Ministero della Transizione Ecologica

Commissione Tecnica PNRR-PNIEC

Parere n. 75 del 24/10/2022

Progetto	<p>Istruttoria Valutazione Impatto Ambientale Progetto di impianto eolico di 6 aerogeneratori per un totale di 36 MW ubicato nel comune di Guagnano (LE) e relative opere di connessione nei comuni di Salice Salentino, Erchie, Brindisi, San Pietro Vernotico, Cellino San Marco, Grottaglie, Francavilla Fontana e Oria. È previsto un sistema di accumulo di 18 MW.</p> <p>ID_VIP: 7814</p>
Proponente	<p>Sorgenia Renewables S.r.l.</p>

Figura 19- Area interessata dalla gittata massima dell'aerogeneratore WTG-01

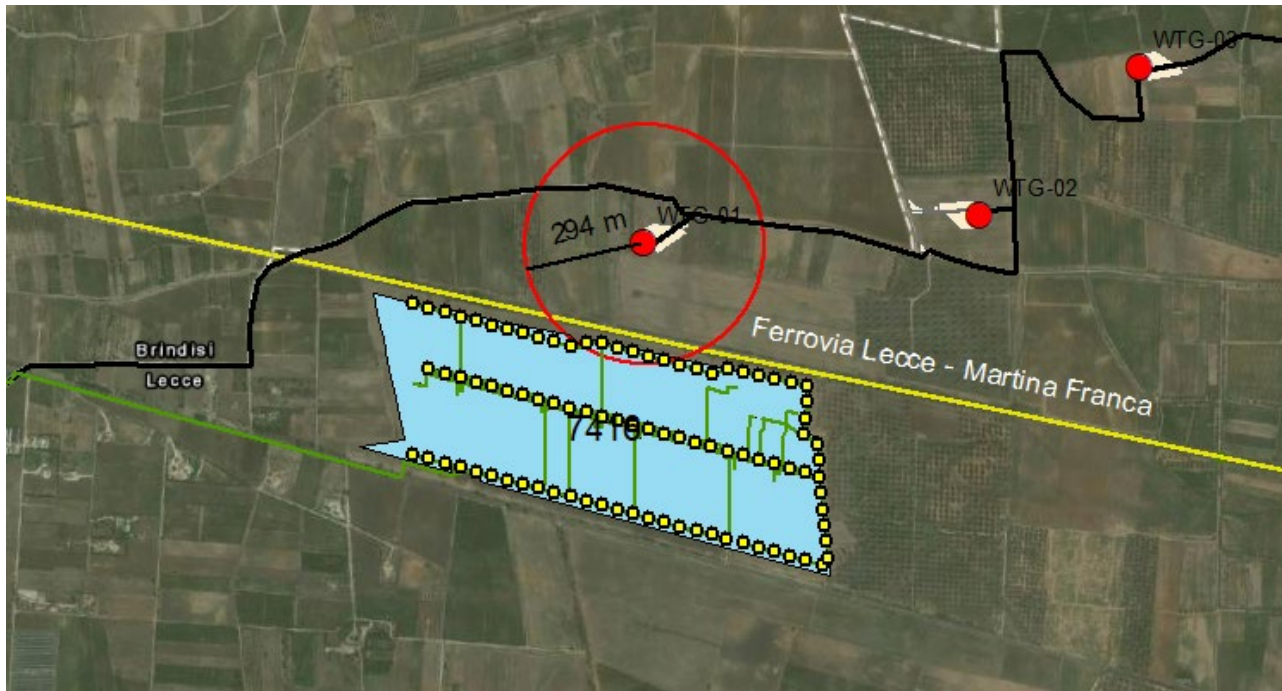
- Da un'analisi effettuata dalla Commissione in ambiente GIS in data 09/10/2022, si evince che il raggio di gittata, pari a 294 m, interseca la linea ferroviaria Lecce – Martina Franca e l'impianto agrivoltaico IDVIP 7416 "Progetto per la realizzazione di un nuovo impianto fotovoltaico, denominato "Li Poggi", della potenza di 30 MW, unito alle opere di connessione alla RTN, all'ampliamento della SE Terna "Erchie" e al recupero di un edificio collabente presente nell'area dell'impianto fotovoltaico, da realizzarsi nei Comuni di Guagnano (LE), San Pancrazio Salentino (BR) ed Erchie (BR)" in corso di istruttoria tecnica da parte della stessa Commissione.
